NGEU PNRR M2C214.2 - MISSIONE 2 - COMPONENTE 2 - INVESTIMENTO 4.2 -
SVILUPPO TRASPORTO RAPIDO DI MASSA - REALIZZAZIONE DELLA LINEA
TRANVIARIA SIR 2

PERIZIA DI VARIANTE

LOTTO EST - STRALCIO PONTE DI BRENTA

Parte generale/amministrativa Relazione Generale

Planimetria di inquadramento: Fermata De Gasperi

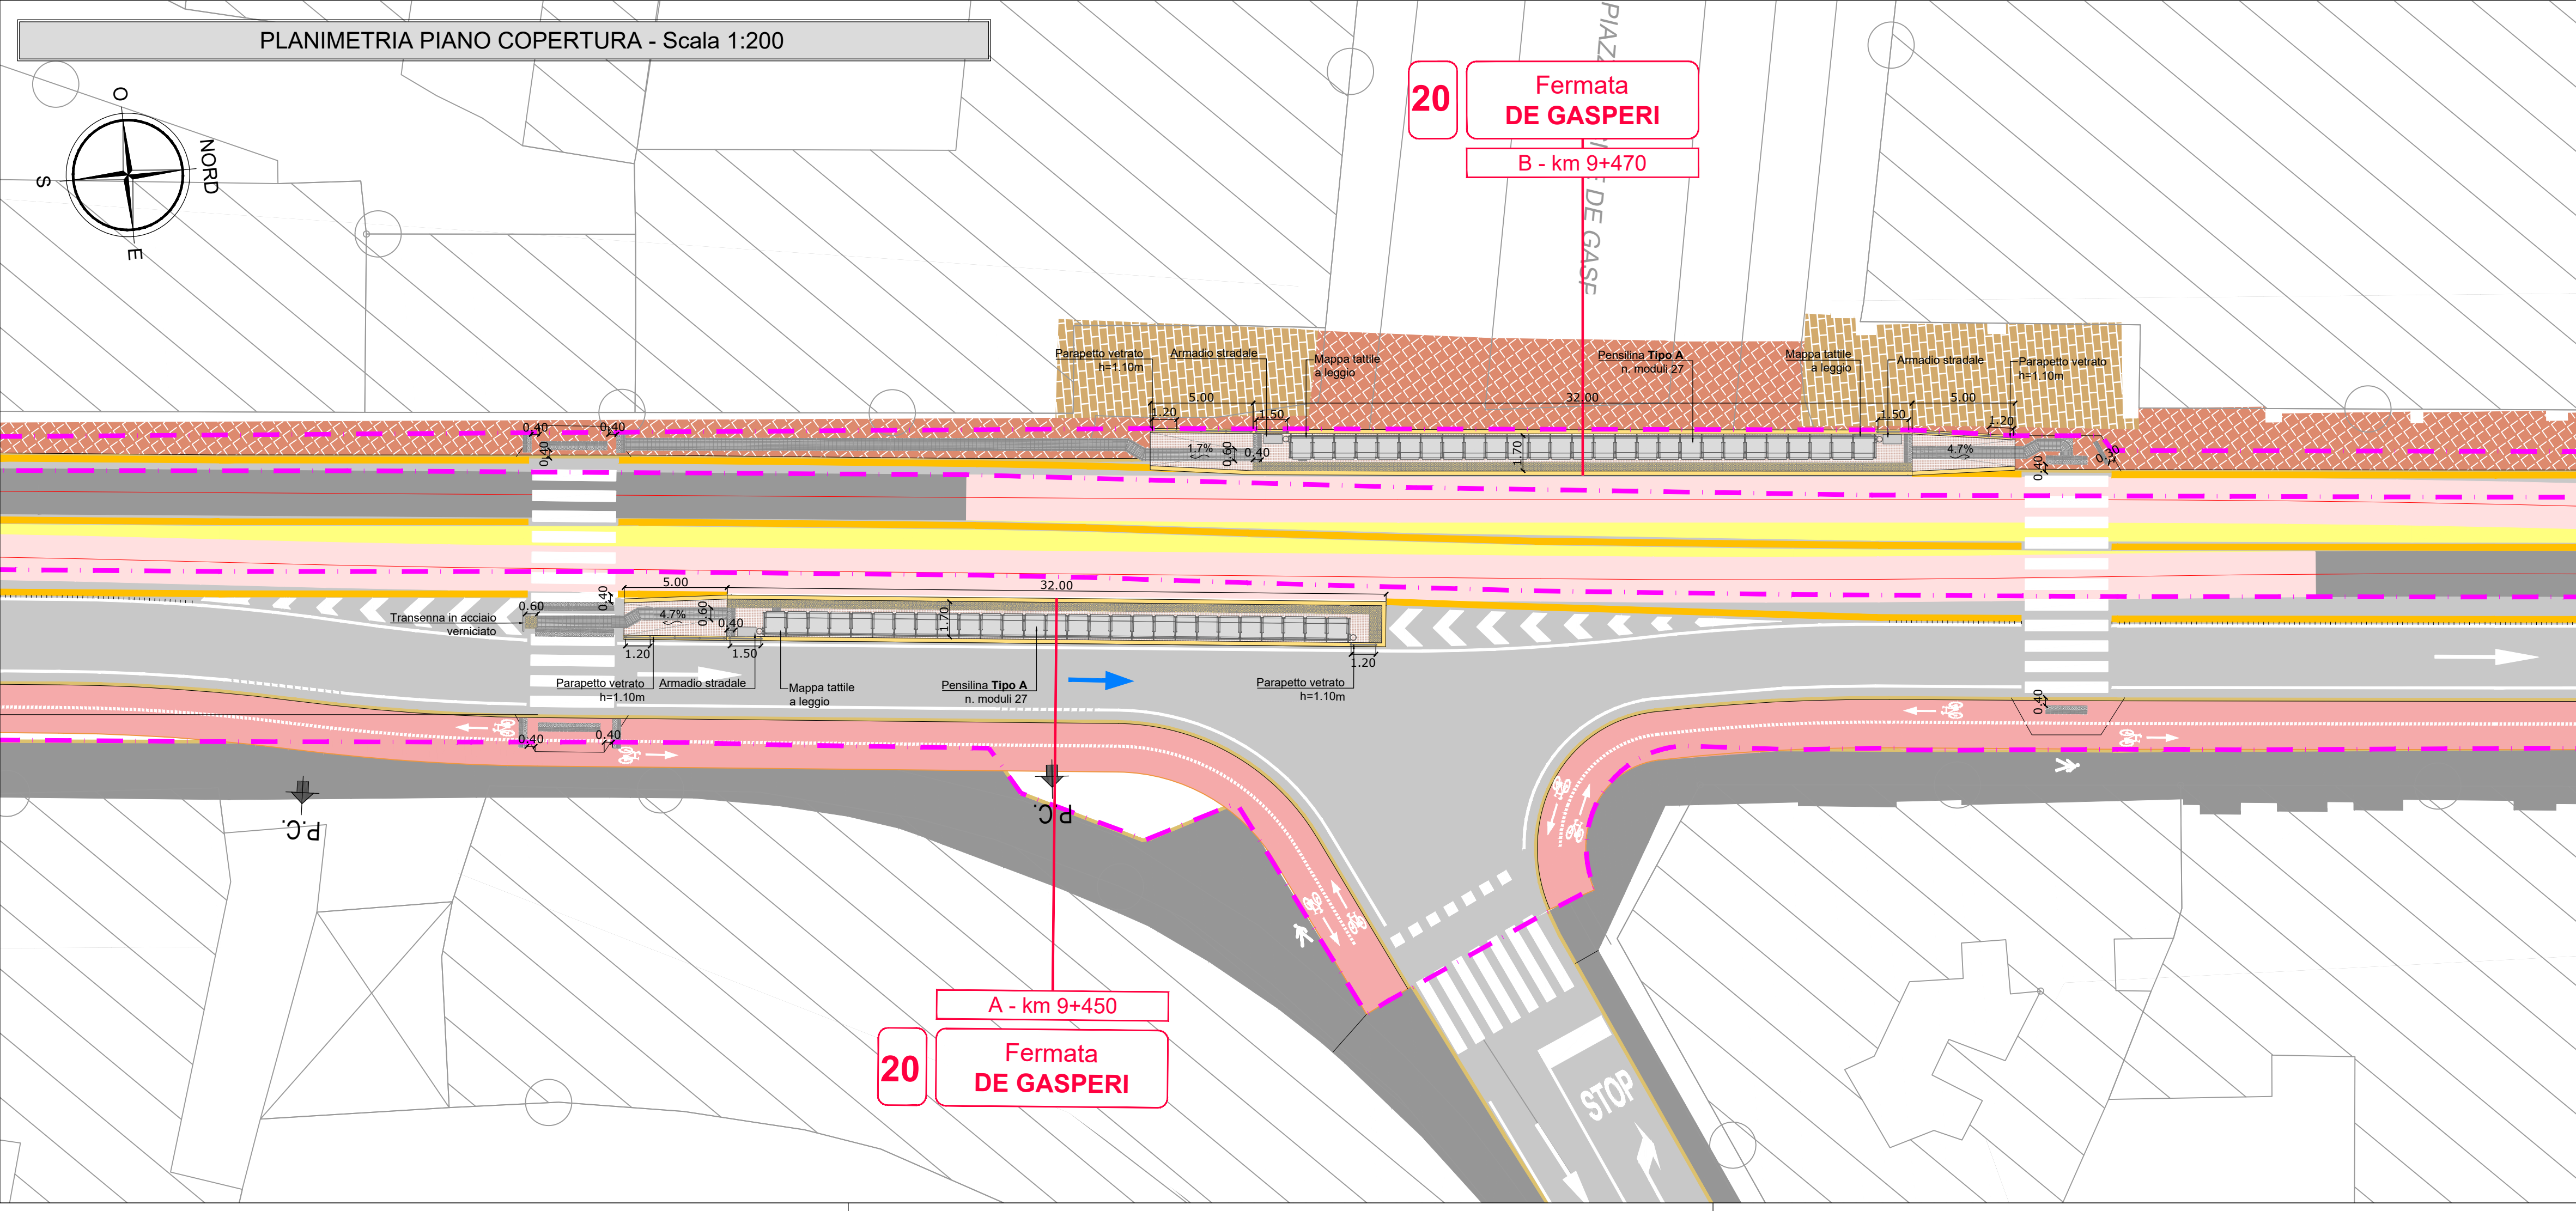
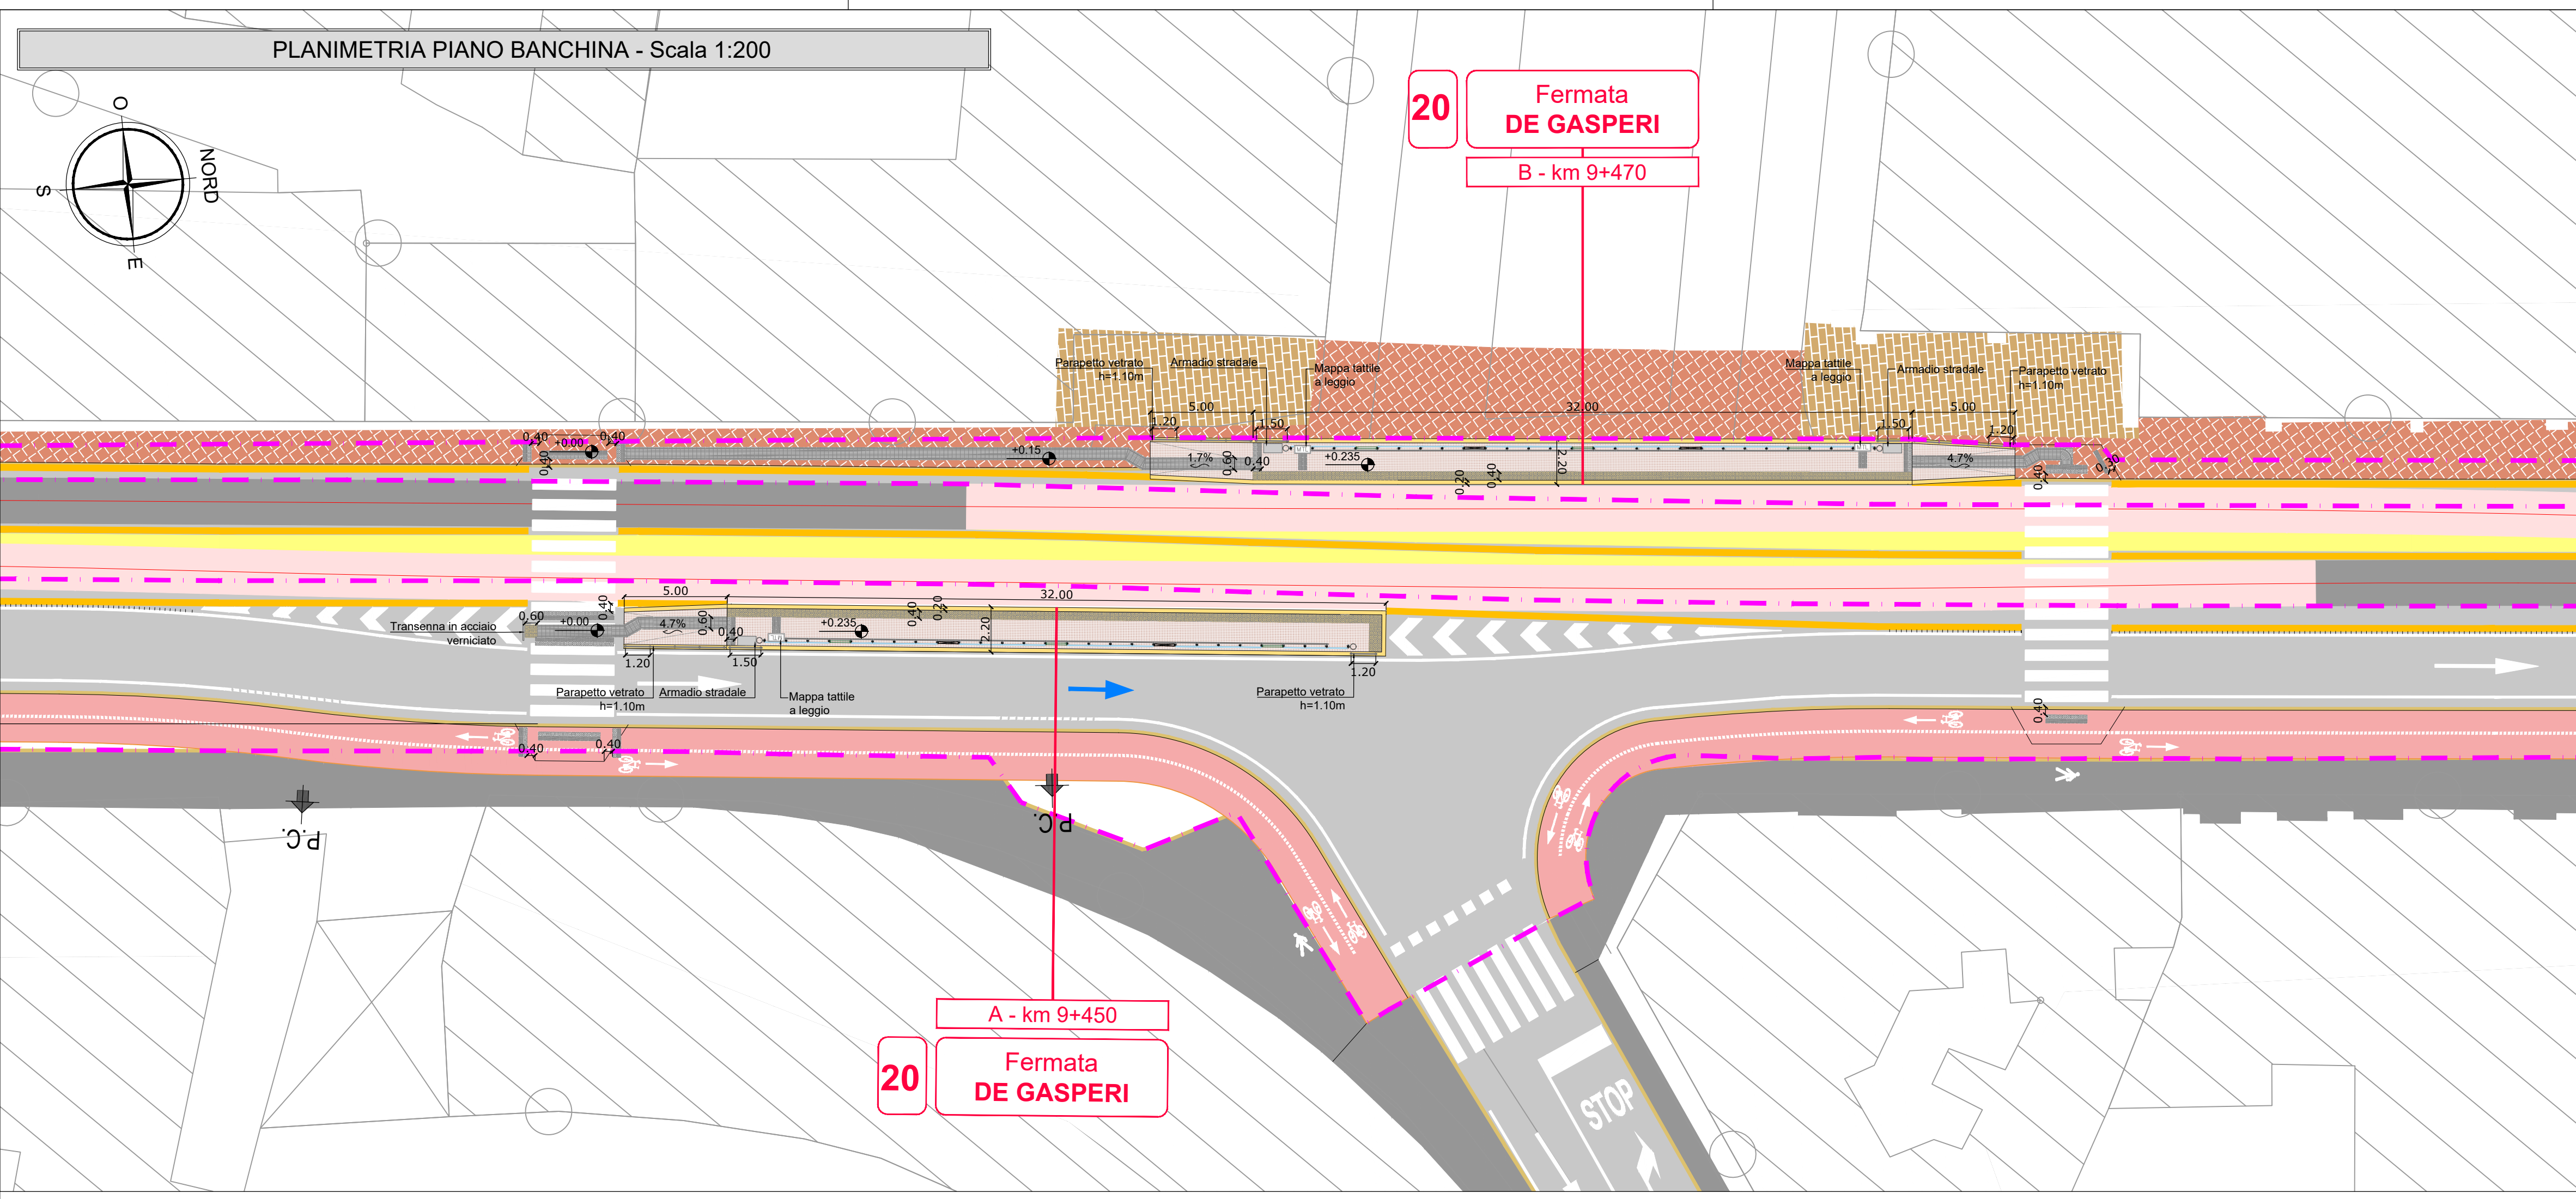
Con particolare riferimento alle fermate de Gasperi ed Eremitani si evidenzia la presenza di una variante rispetto al PE approvato che provvede al riposizionamento di parte delle cordone e dei marciapiedi afferenti alle banchine di fermata. Lo stralcio oggetto della presente perizia dovrà recepire e realizzare tale variante così come da elaborati di dettaglio allegati. La valutazione economica di tale variante in aumento è quantificata all'interno degli elaborati economici della presente perizia.
